# MINISTÈRE DE LA TRANSITION ÉCOLOGIQUE ET SOLIDAIRE

Nos réf.: SEEIDD-IDPP2-18-10-481

# AVIS DE L'AUTORITÉ ENVIRONNEMENTALE relatif au dossier de demande d'autorisation d'exploiter du 5° régiment d'hélicoptères de combat sur le territoire de la commune d'Uzein (64)

Illustration 4: Superposition du projet retenu avec les enjeux faune-flore Source : Figure 78 modifiée, page 283 de l'étude d'impact, pièce C du DDAE

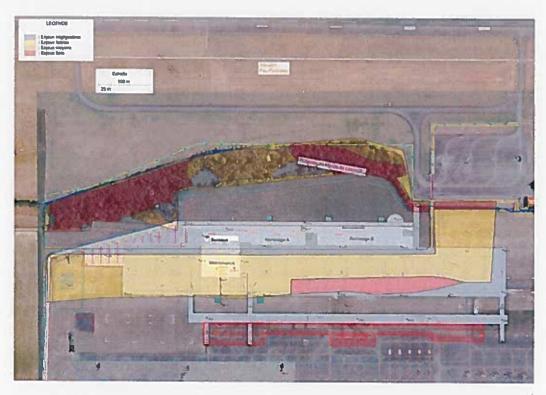
En amont du projet, le déplacement de la zone d'implantation du projet témoigne d'un évitement géographique permettant d'éviter totalement certains impacts significatifs sur l'environnement.

Figure 37 : Situation des profils et des ouvrages hydrauliques du ruisseau du marais de Loupech

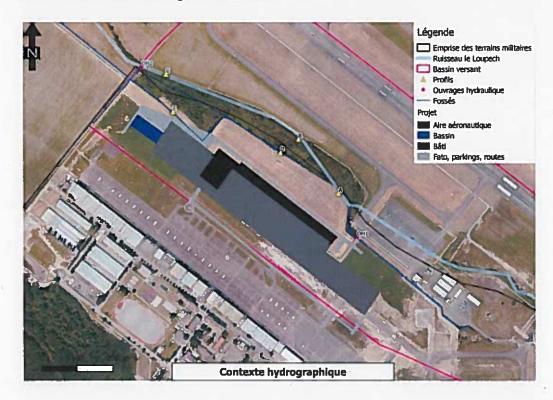
Or, il s'avère que le ruisseau du Loupech borde deux habitats forestiers déterminants d'une zone humide, une saulaie marécageuse à Saule roux et l'aulnaie marécageuse acide représentant un enjeu moyen et fort sur le site pour un total de 3,71 ha sur la zone d'étude (cf page 10). Les abords du ruisseau du Loupech sont également des habitats de reproduction et une zone de dortoir de l'Elanion blanc.

De plus, les inventaires faune flore ont pointé, au droit du Loupech et des ouvrages hydrauliques qui seront remplacés, plusieurs espèces protégées d'amphibiens dont le triton palmé et le crapaud calamite, espèces protégées et classées vulnérables à l'échelle régionale.

L'analyse des impacts des travaux des ouvrages hydrauliques sur le milieu naturel n'est que peu développée dans l'étude d'impact.

Bien que l'étude d'impact identifie des mesures de réduction en phase chantier<sup>9</sup> relatives à la qualité du cours d'eau, l'autorité environnementale recommande de préciser les impacts de l'ensemble des travaux relatifs aux ouvrages hydrauliques sur le milieu naturel.
